## 耐震診断判定書

建物名称(棟名) 北幼稚園 001棟  
所在地 奈良県磯城郡田原本町大字鍵161番地 地内  
用途 幼稚園  
建設年度 昭和54年(築36年)  
構造 鉄骨造  
階数 地上1階  
延べ面積 928.78㎡  
架構形式 ラーメン構造  
基礎構造 杭基礎 独立フーチング基礎

# ゾーニング案内図

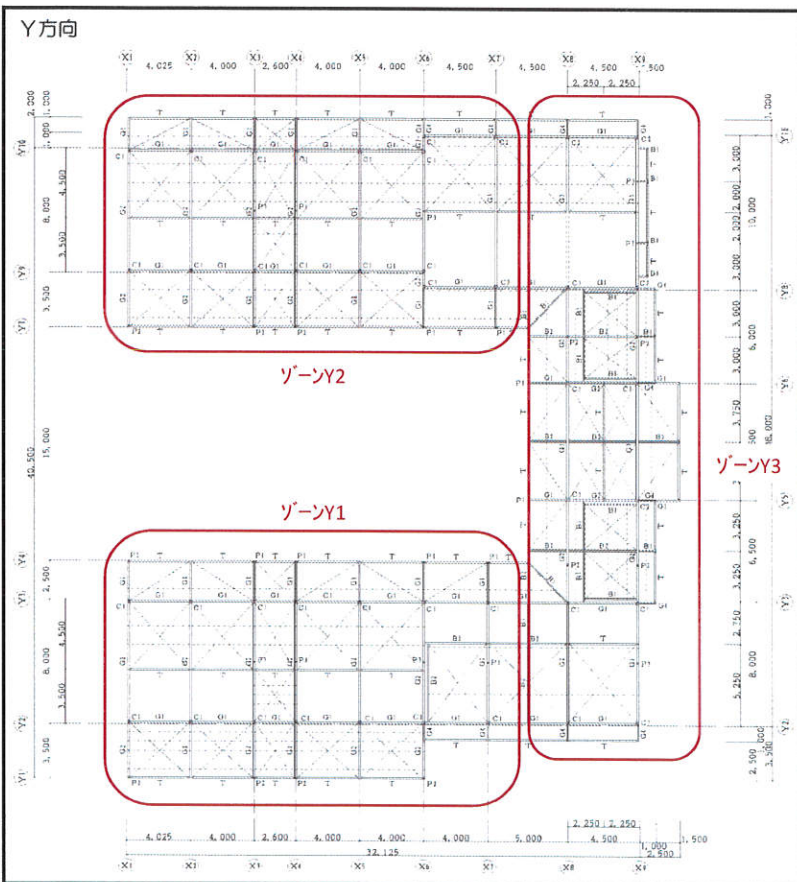
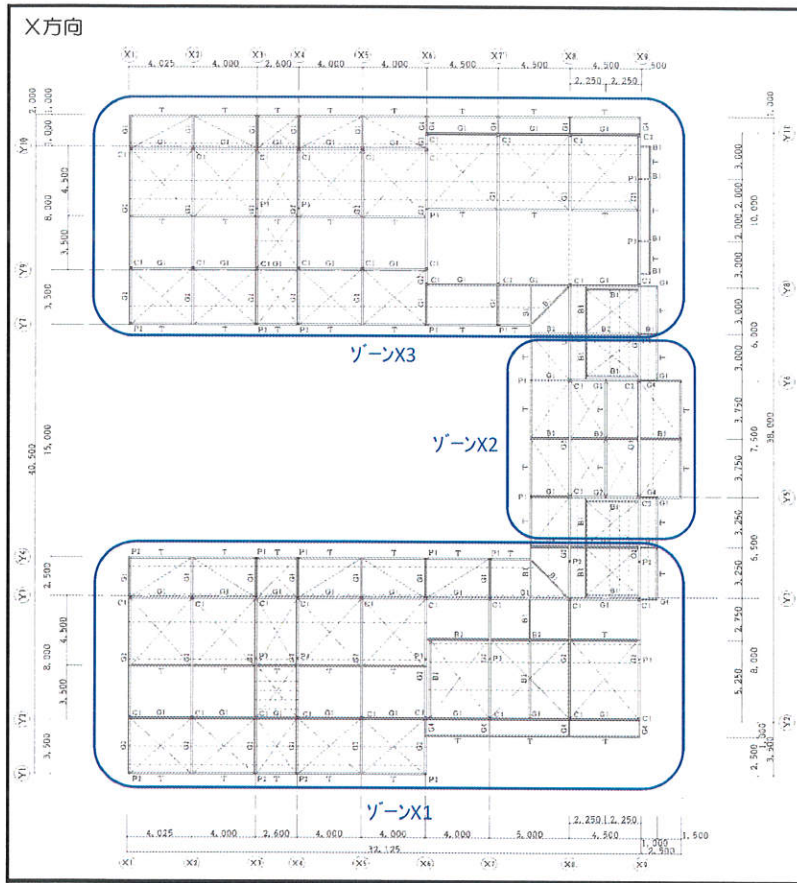
ゾーンX3

X方向 (3次診断) Z=1.0 Rt=1.0 Iso=0.70									
階	ΣW(KN)	Qu (KN)	F	EO	Fes	Is	α	Ai	Is/Iso
1	1013.4	458	1.00	0.45	1.000	0.45	1.81	1.000	0.65

ゾーンY1

Y方向 (3次診断) Z=1.0 Rt=1.0 Iso=0.70									
階	ΣW(KN)	Qu (KN)	F	EO	Fes	Is	α	Ai	Is/Iso
1	735.6	360	1.00	0.49	1.000	0.49	1.96	1.000	0.70

- ・ 3次診断を行った結果、本建物の構造耐力上主要な部分の地震に対する安全性は、「地震の震動及び衝撃に対して倒壊し、又は崩壊する危険性が有る。」と判断される。

- ・ 耐震診断を行った結果、本建物の耐震性能は各方向で所要の強度が不足しており、耐震改修（補強）が必要である。補強案としては、鉛直ブレース等を釣り合いよく配置し、強度・靱性指向型の補強が望まれる。
- ・ コンクリートブロック壁について、調査箇所の定着に不具合があるため、改修時に全箇所配筋も含めて調査を行い、結果によっては改善することが望まれる。
- ・ 柱梁接合部について、改修時に、日の字柱内の梁下フランジ側プレートの有無について確認されることが望まれる。
